志賀原子力発電所2号炉 敷地の地質・地質構造について

敷地内断層の活動性評価
(コメント回答)

2022年8月30日
北陸電力株式会社

○当社は、第1049回審査会合(2022年5月20日)において、敷地内断層に関する追加調査結果について説明を行い、以下[1]~[3]の3項目に関するコメントを受けた。

【詳細観察(範囲B, 最新面1)1/3】

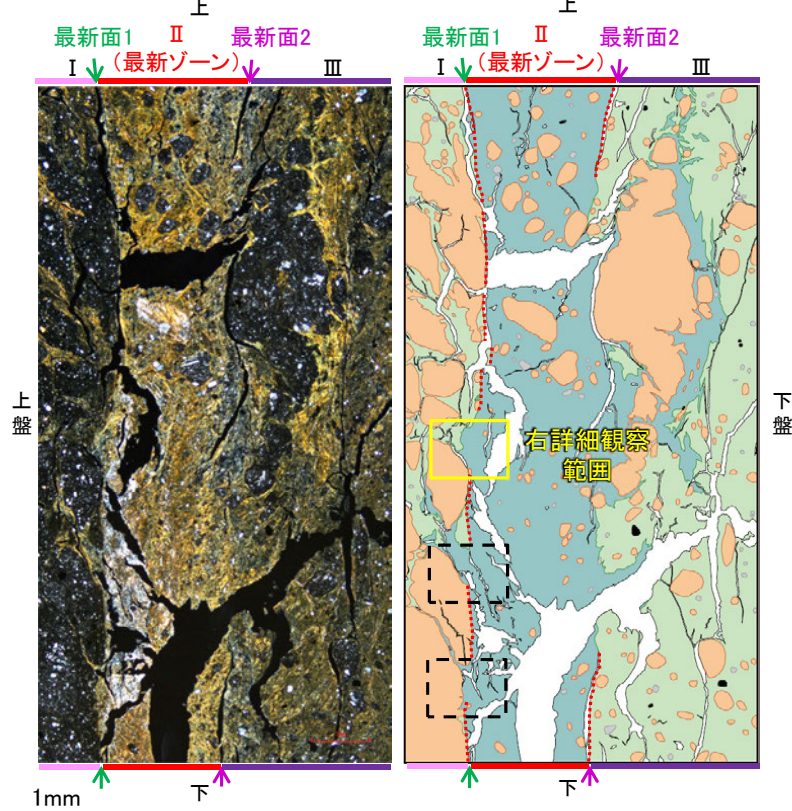
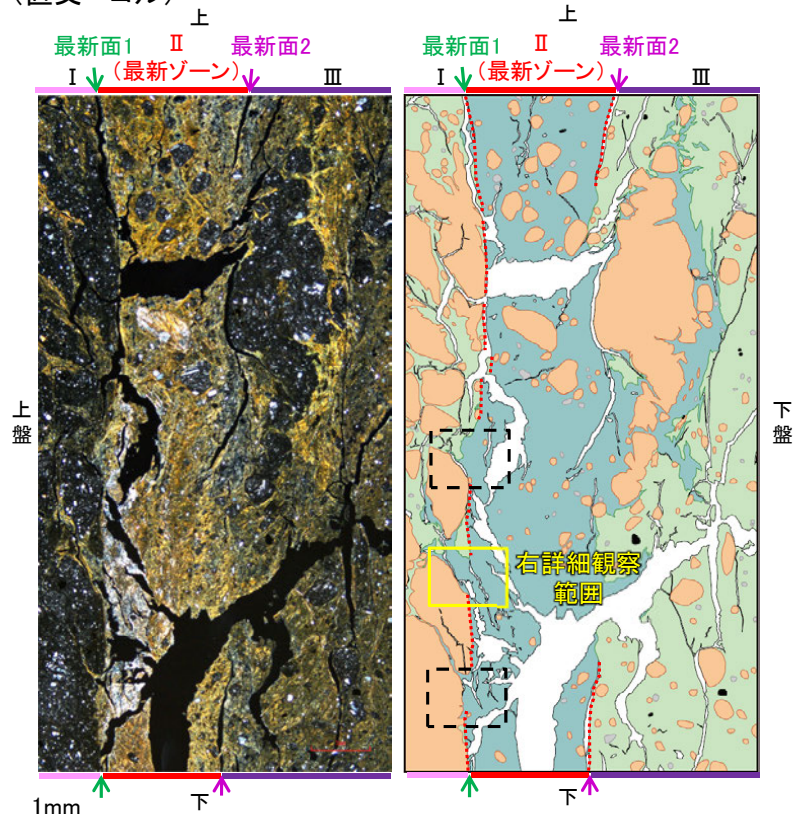
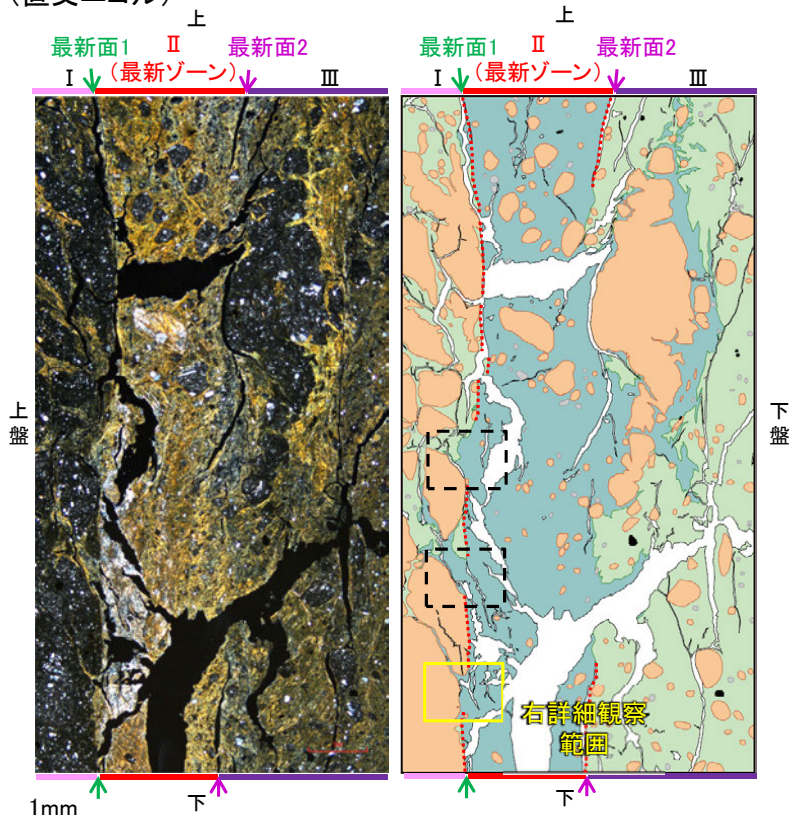
- 最新面1については、範囲Aの最新面1を横断する鉱物脈によって評価を行っている(P.32~34)。一方で、範囲Bの最新面1の延長位置付近に黄色、灰色及び白色の干渉色を呈する粘土鉱物の境界が分布することから、これらの境界におけるせん断面の有無を確認するため、詳細に観察を行った。
- 最新ゾーン及びその周辺に広く分布する黄色及び灰色の粘土鉱物は、粘土鉱物の量の違いで干渉色が若干異なるものの、本薄片及び他の敷地内断層における薄片観察結果等を踏まえ、いずれもI/S混合層であると判断した。また、範囲Bの最新面1付近に局所的に分布する白色の粘土鉱物は、薄片観察結果や隣接孔(H-1.1孔)におけるEPMA分析結果等(P.43~45)を踏まえ、セピオライトであると判断した。
- 範囲Bにおいて、黄色(I/S混合層)、灰色(I/S混合層)及び白色(セピオライト)の粘土鉱物の境界を詳細に観察した結果、境界は凹凸し漸移的であり、せん断面は認められない(P.40~42)。なお、I/S混合層とセピオライトの境界が範囲Bの最新面1の延長位置付近に分布し、セピオライトの生成年代が不明確なことを踏まえ、範囲Bでは評価せず、最新面1と鉱物脈との関係については、範囲Aで評価した(P.32~34)。

・黄色と灰色の粘土鉱物は、粘土鉱物の量の違いで干渉色が若干異なるものの、本薄片及び他の敷地内断層における薄片観察結果等を踏まえ、いずれもI/S混合層だと判断した。
 ・最新面1の不連続箇所分布する黄色と灰色の粘土鉱物の境界は凹凸し漸移的であり、変位・変形(せん断面や引きずりなど)は認められない。

・最新面1付近に分布する黄色と白色の粘土鉱物の境界は凹凸し漸移的であり、変位・変形(せん断面や引きずりなど)は認められない。

・最新面1の不連続箇所には分布する灰色と白色の粘土鉱物の境界は凹凸し漸移的であり、変位・変形(せん断面や引きずりなど)は認められない。

・最新面1付近に分布する黄色と白色の粘土鉱物の境界は凹凸し漸移的であり、変位・変形(せん断面や引きずりなど)は認められない。
